旧タイプ（シングル）の動作

新タイプ（マルチ）の動作

新タイプ（マルチ）への更新

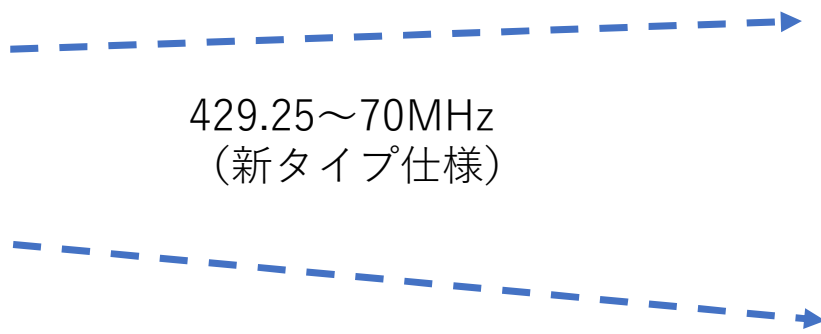
無線仕様が異なり互換無し  
通信不可

無線仕様が異なり互換無し  
通信不可

新タイプへ改造不可（内部回路、制御基板ごと異なる）

無線基板交換  
プログラム更新で  
改造可能
